Rosario, 12 de enero de 2026

Licitación Pública 14/2025**“Construcción del nuevo edificio para la Central de Atención a la
Emergencia - 911”****CIRCULAR N°2 – SIN CONSULTA**

MODIFICACIÓN DE LA ESTRUCTURA DEL EDIFICIO

PLANTA PILOTES

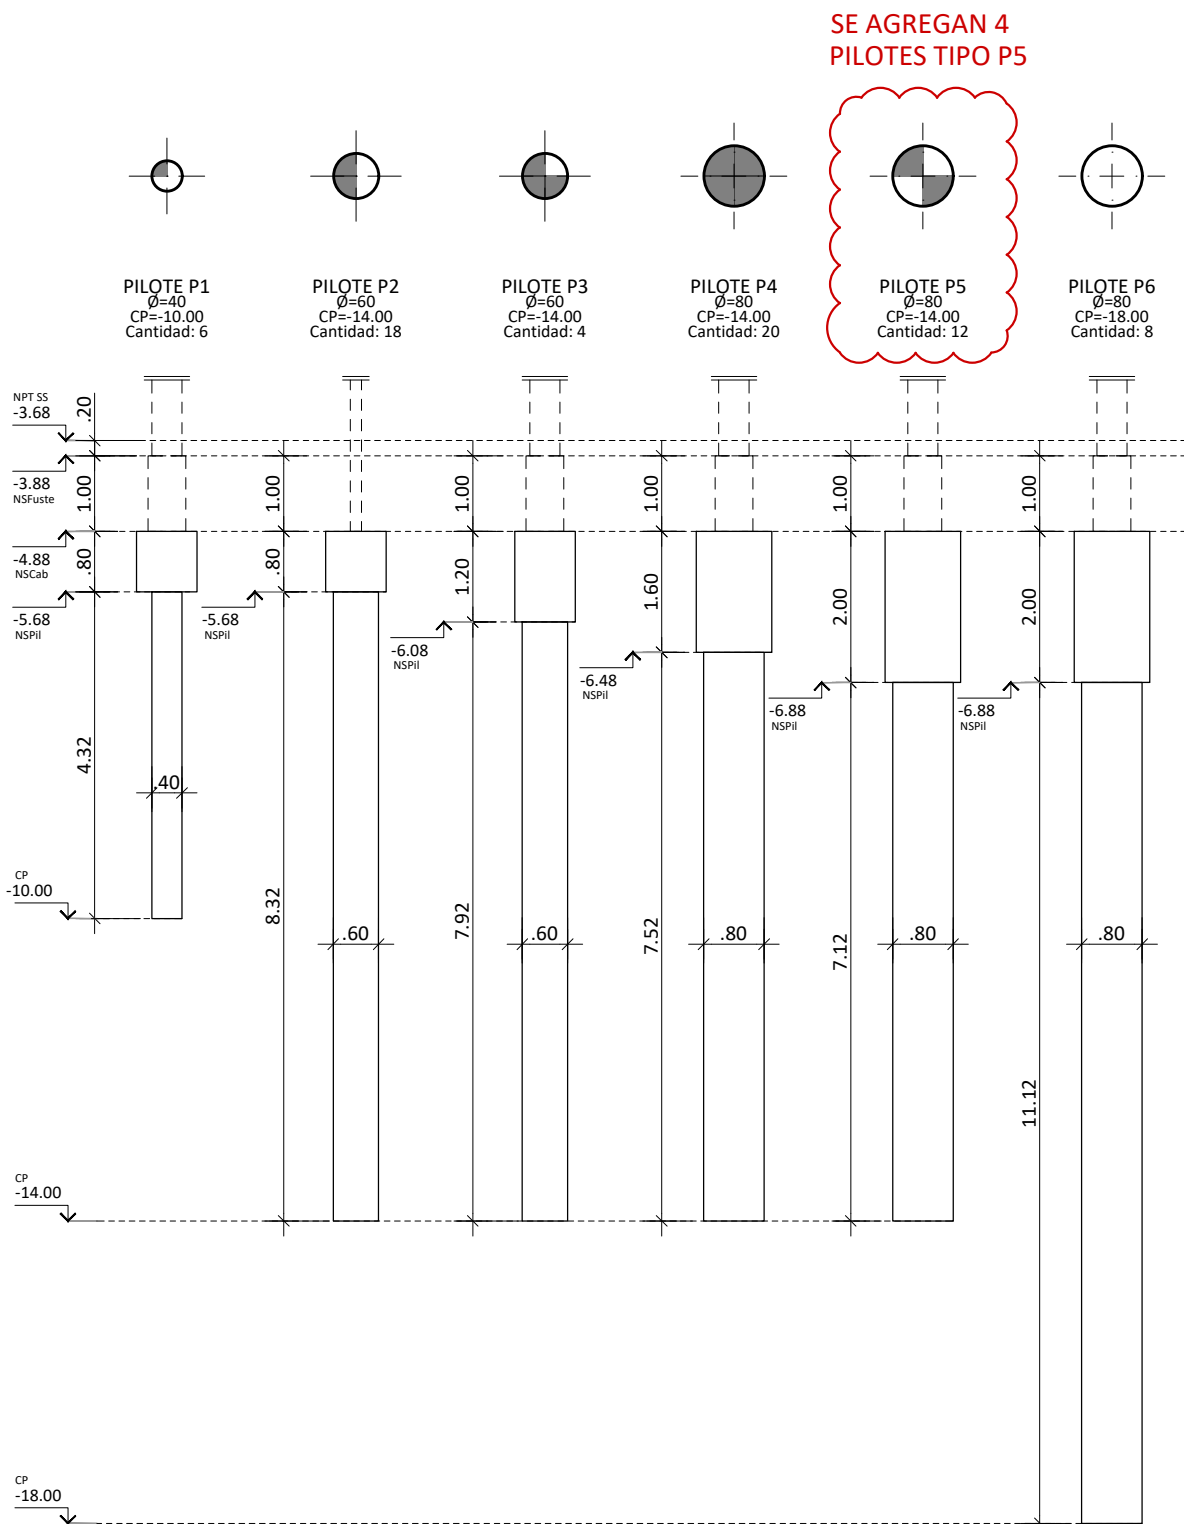
- Columna C26 y vigas V044A-V044B en estructura s/Subsuelo
- Cabezal B26
- Pilotes asociados

ESTRUCTURA S/SUBSUELO

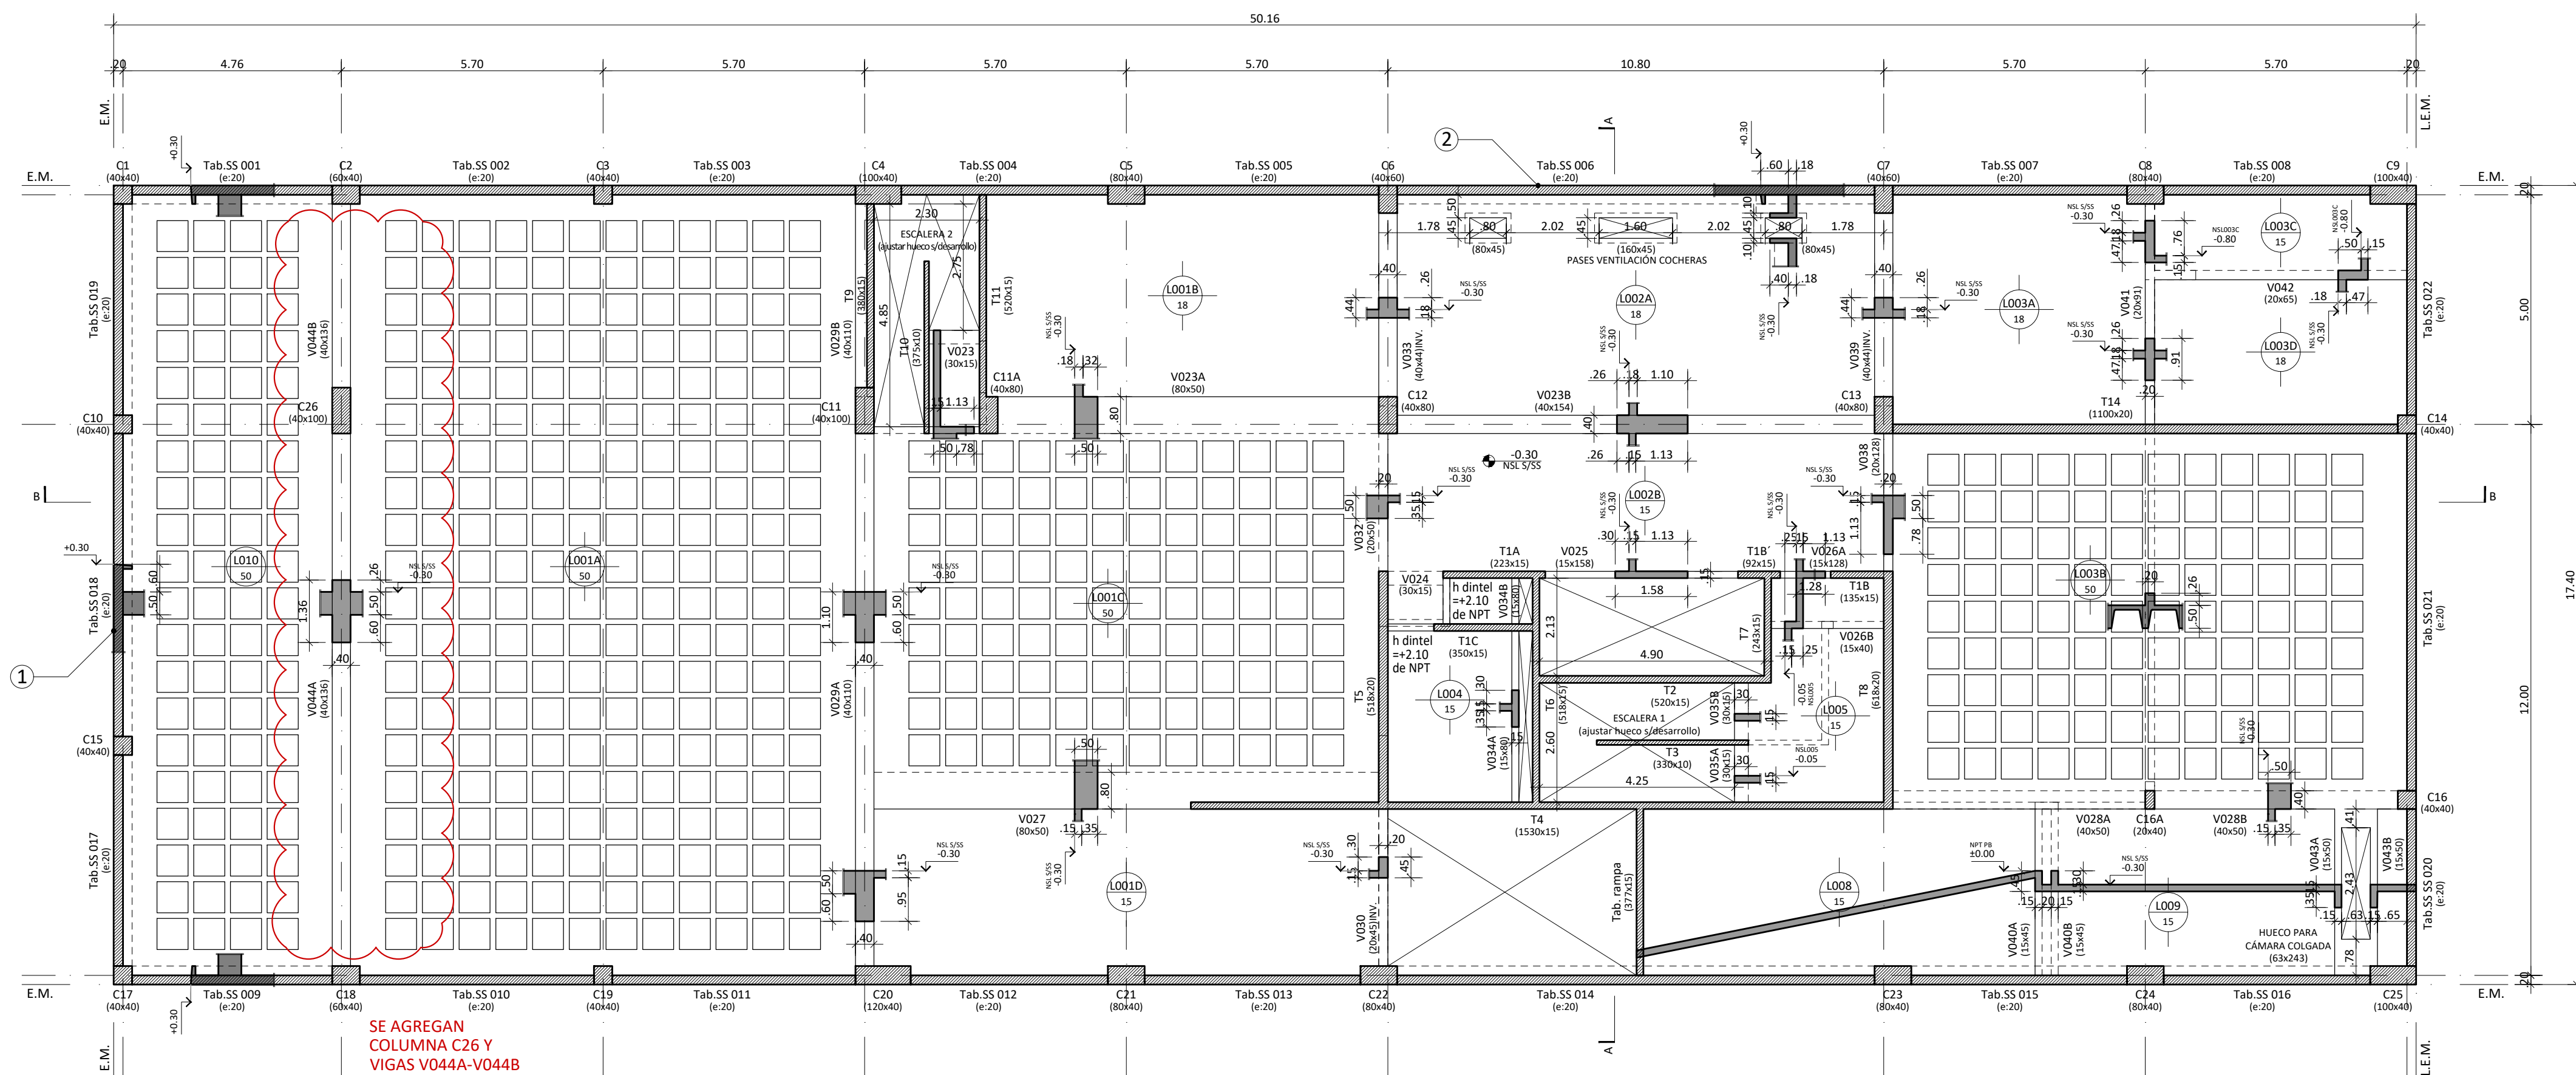
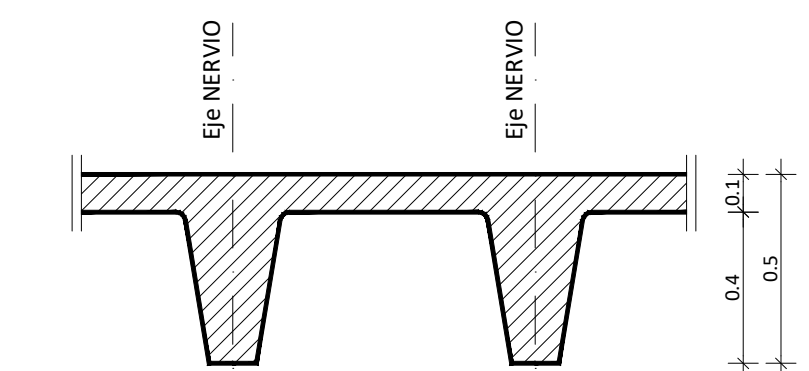
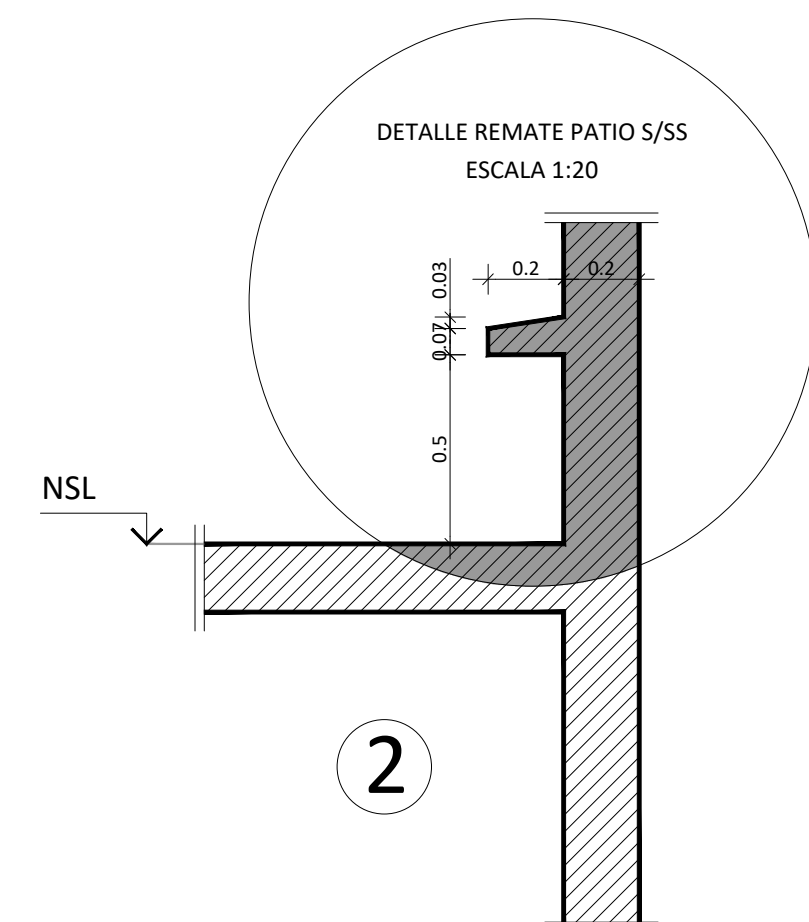
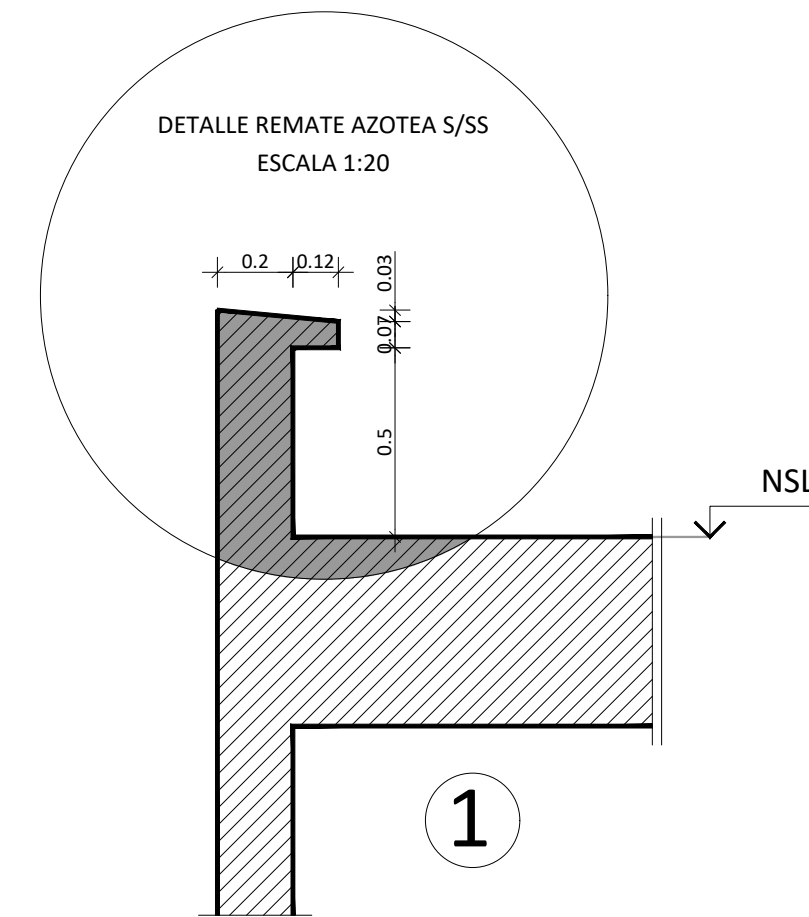
SE AGREGAN
COLUMNA C26 Y
VIGAS V044A-V044B

Se solicita cotizar e incluir en la oferta licitatoria la modificación estructural (indicada en planos adjuntos), que implica el agregado de los siguientes elementos:
